「放射性廃棄物処理場における 設計及び工事の計画の認可申請（その9）」

【審査会合コメント回答】

令和5年10月25日

国立研究開発法人日本原子力研究開発機構
原子力科学研究所 バックエンド技術部

図1 放射性廃棄物処理場における空気カーマ評価点位置図

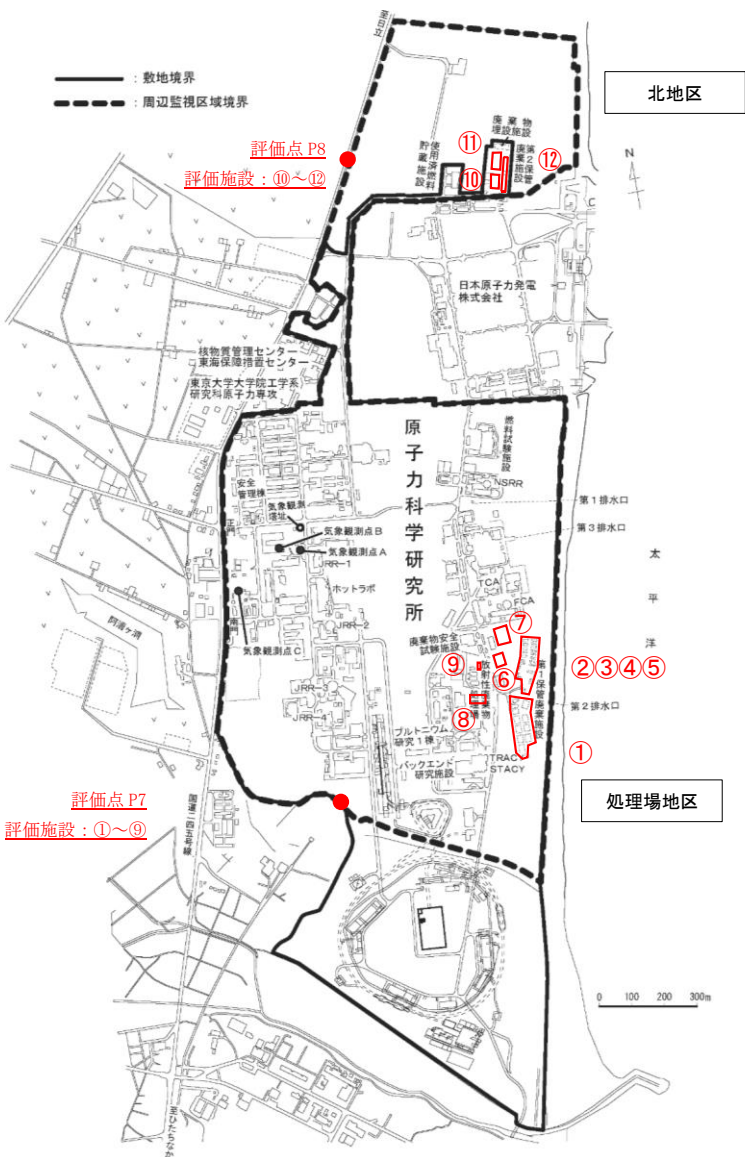
No	コメント	回答ページ	審査会合	
			コメント	回答
16	第9編の許可書との整合性について、「方針1. 試験研究用等原子炉施設の地盤」を基本設計の方針に追記すること。	p.108	第2回	第3回
17	第9編の遮蔽計算書について、固体廃棄物一時保管棟内の放射線業務従事者に対する被ばく影響（技術基準規則第16条第2項）が読み取れない。遮蔽設備が不要であれば、それを示す線量評価等を実施し、説明すること。	p.97 p.107 p.113 p.114,p.115	第2回	第3回
18	第1回審査会合論点の回答（資料1-2の許可基準規則第7条（不法侵入対策）の設工認申請要否）について、リスクに応じて整理している旨説明しているが、原子炉を有するJRR-3やHTTRなども運用で整理しており、機構として一貫した説明になっていないため、再度考え方を整理し説明すること。	別紙	第2回	第3回
19	第3編で申請している圧力逃し機構について、旧技術基準規則と現行の技術基準規則で要求事項が変わっていないが、何故このタイミングでの申請となったのか説明すること。	別紙	第2回	第3回

固体廃棄物一時保管棟における直接ガンマ線の計算条件及び計算モデル図を表1に示す。放射線業務従事者の評価点については、線源から50cmの位置を評価点P1とし、評価時間は、平常時の作業である廃棄物の搬入出及び点検作業を考慮し、5時間/週、50週/年とした。管理区域外の評価点については、固体廃棄物一時保管棟の直近の人が立ち入る管理区域境界を評価点P2及びP6とし、線源からシャッター（遮蔽機能はない）を通る点で人が立ち入る管理区域境界をP3～P5とした。

人の居住の可能性のある敷地境界外の評価点については、固体廃棄物一時保管棟から直近の評価点P7とした。なお、当該地点は、「第433回核燃料施設等の新規制基準適合性に係る審査会合（令和4年3月4日）」の資料1-2の補足説明資料8に示す処理場地区の保管廃棄施設（廃棄物保管場所含む。）からの直接ガンマ線及びスカイシャインガンマ線の評価点と同一地点であり、各施設から直近の人の居住の可能性のある地点となることから、放射性廃棄物処理場として評価結果が最大となる地点である。また、放射性廃棄物処理場の北地区においては評価点P8で評価をしている（図1参照）。

図1-1 金属溶融設備の申請範囲

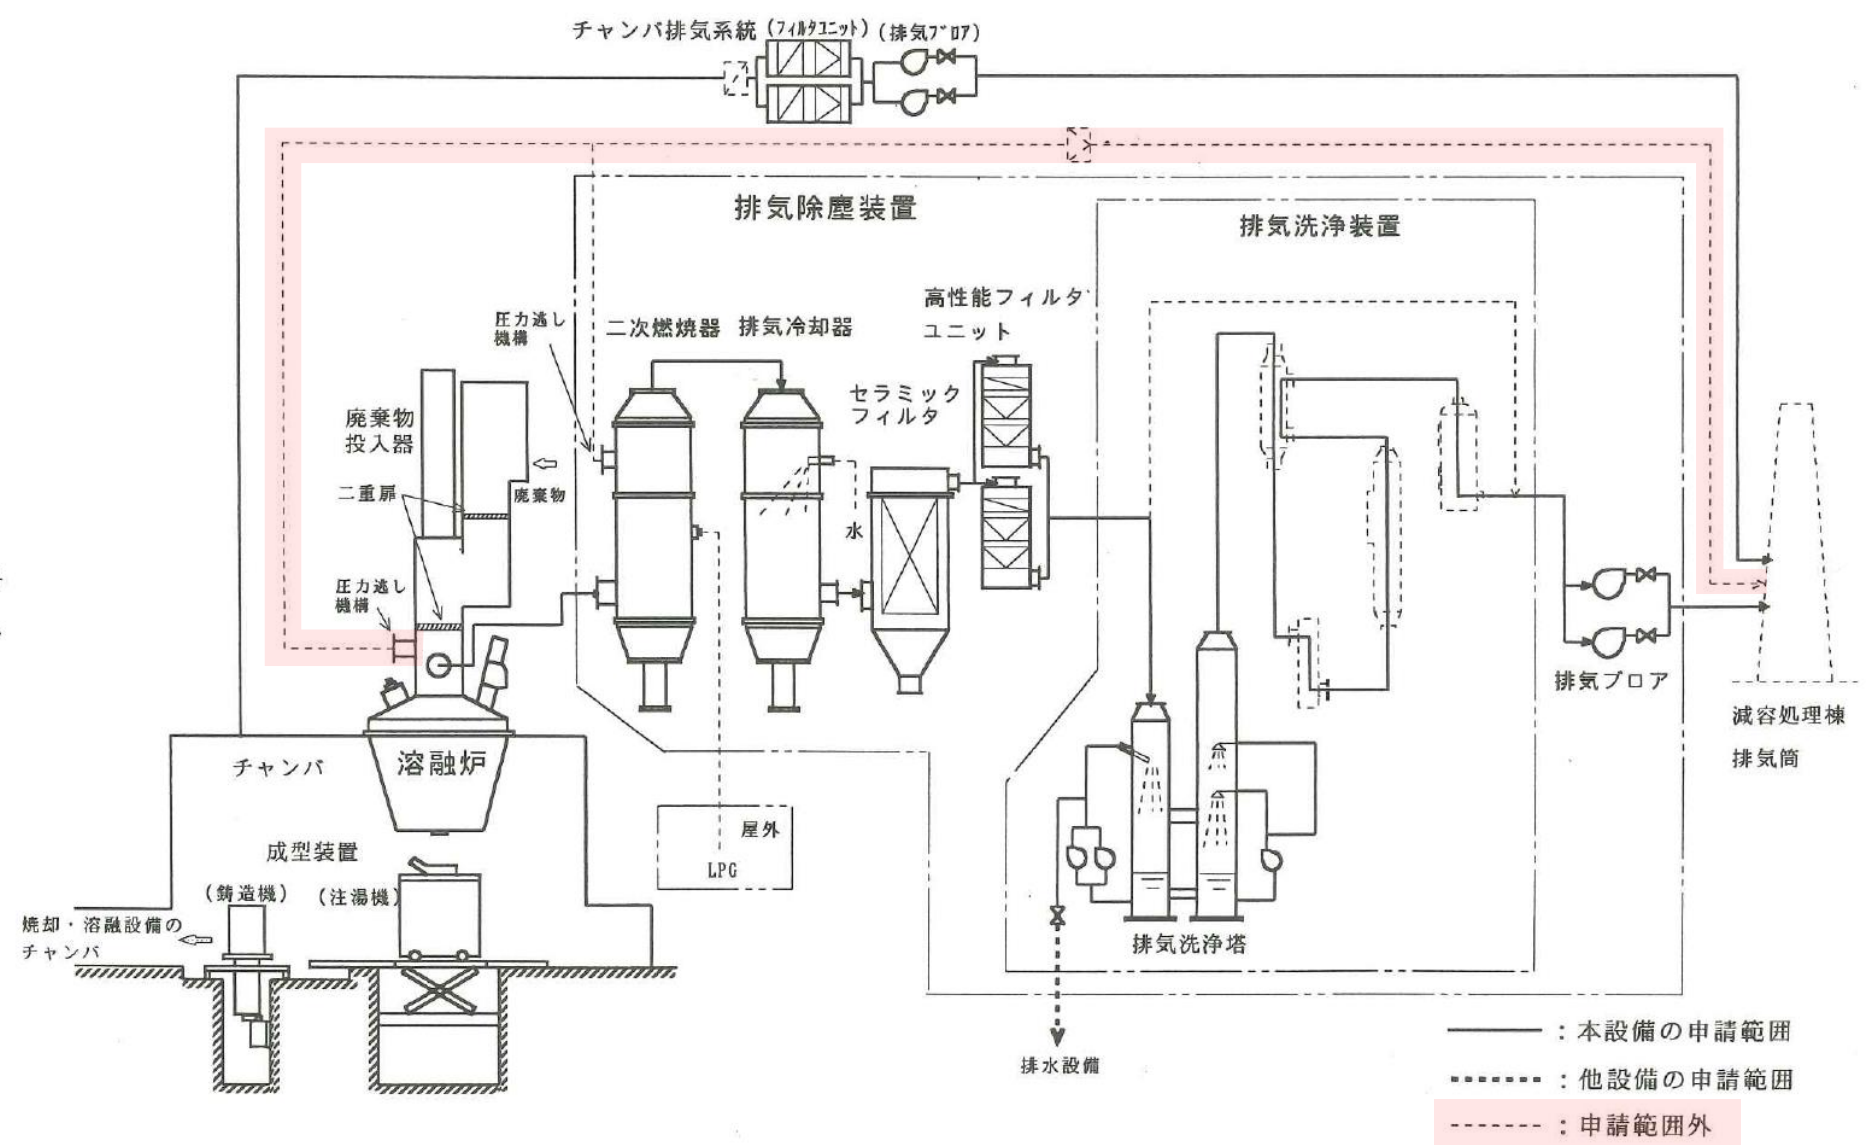
第2編及び第3編の技術基準規則第35条第1項第7号への適合性の説明について誤操作防止インターロック及び圧力逃し機構だけではなく、負圧維持の機能など、他設備との関係性を含めて説明することで、要求事項を満足している、と考えるため、その他の設備との関係も含めた説明となるよう、記載の充実を図ること。

一方、新規基準対応における原子炉設置変更許可申請書では、安全施設として安全機能の重要度分類の明確化を図っており、金属溶融設備及び焼却・溶融設備は、閉じ込め機能の観点から、安全機能の重要度クラス3（PS-3）に分類している。また、上述のとおり、炉内で異常に圧力が上昇した場合に、先ずインターロックが作動し、事象は沈静化に向かうものであり、運転中も常に負圧管理をしていることから、閉じ込め機能を喪失するリスクは小さいものの、異常な圧力上昇は瞬間的な事象であり、インターロックが作動しても、瞬間的に正圧になる可能性も否定できないことから、圧力逃し機構についてもクラス3（MS-3）に分類している。

なお、試験炉技術基準規則第十三条（安全弁等）（旧技術基準規則第七条第2項と同様の要求事項）については、安全弁等を設ける要件が、旧技術基準規則の「原子炉施設の安全を確保する上で重要な機器」から「安全機能の重要度に応じて」に変更となっていることから、圧力逃し機構が試験炉技術基準規則第十三条に適合する（安全機能の重要度に応じて設ける安全弁等に該当する）ものと判断し、第十三条についても適合条項として申請を行っているものである。
